RESSOURCES FALCO

Projet Horne 5, Rouyn-Noranda, Québec

**Complément aux documents de réponses
aux questions des 1er mai et 15 juin 2018**

PROJET N° : 151-11330-09
DATE : MARS 2022

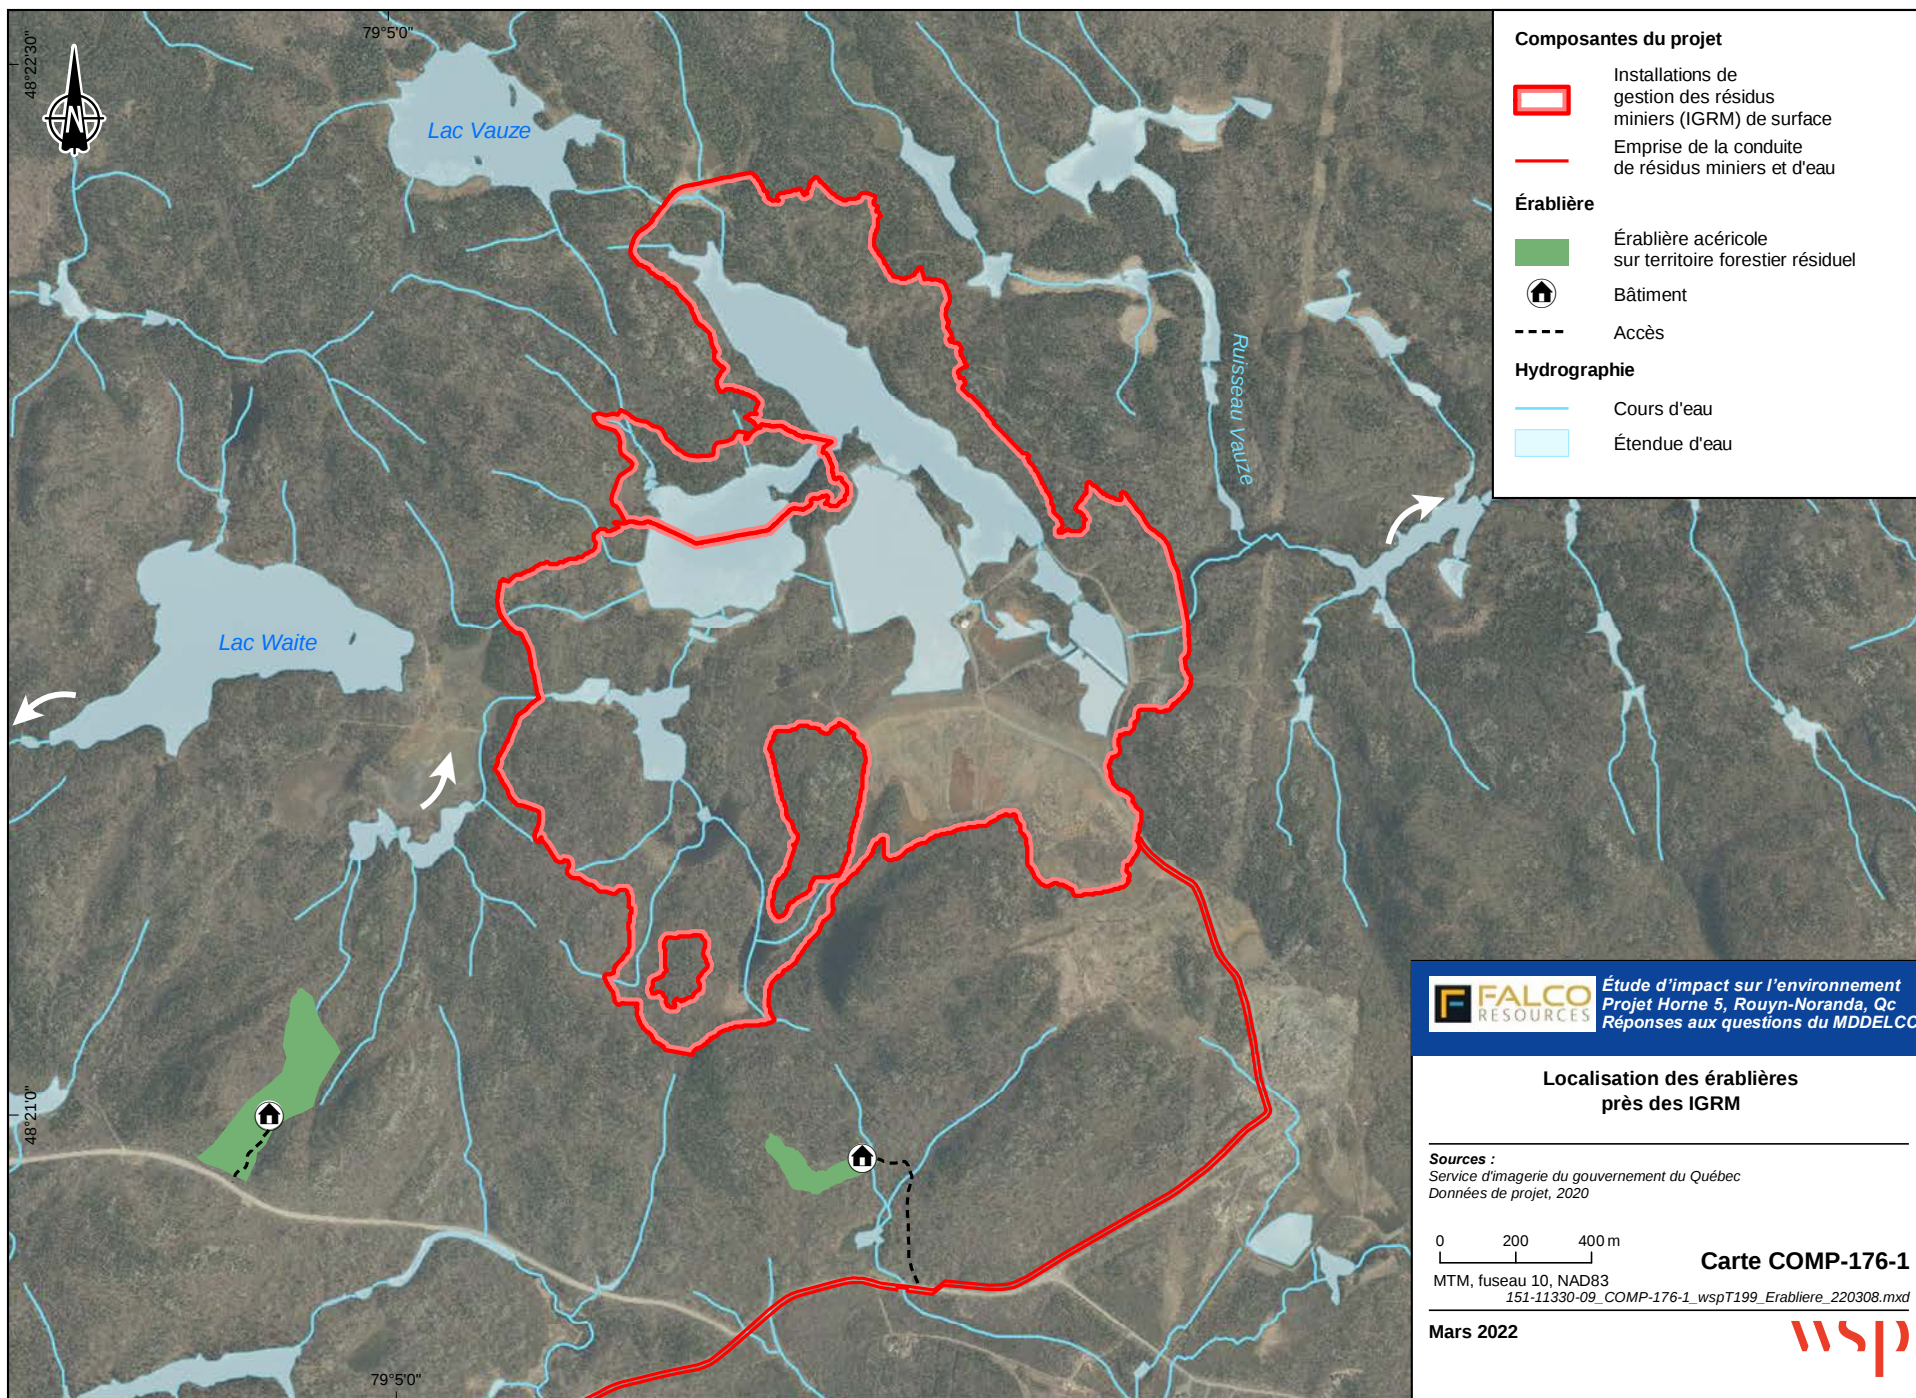
COMP-191 En complément de la réponse REP-191 du document de réponses aux questions du 1^{er} mai 2018 qui apportait des détails supplémentaires sur les projets considérés dans l'analyse des impacts cumulatifs du projet et bonifiait l'analyse pour prendre en considération la corallorhize striée, notamment dans le secteur de la conduite d'eau fraîche, Falco souhaite apporter les précisions suivantes.

Le tracé de la conduite d'eau fraîche a été modifié depuis les réponses à la série de questions du 1^{er} mai 2018. Ce changement de tracé est présenté à la section « Modifications apportées au projet » de ce document. Alors que le tracé initialement proposé traversait l'un des seuls secteurs forestiers non perturbés de cette partie du territoire de la Ville de Rouyn-Noranda, des coupes forestières et un chemin d'accès menant jusqu'au lac Rouyn ont depuis été réalisés dans ce secteur.

En consultation avec les parties prenantes concernées, et afin de minimiser les impacts de l'aménagement de cette conduite d'eau fraîche, le tracé a été révisé pour longer les nouvelles infrastructures linéaires présentes dans ce secteur et ainsi minimiser les empiètements dans les secteurs forestiers non perturbés, et du même coup les impacts potentiels sur les espèces à statut particulier.
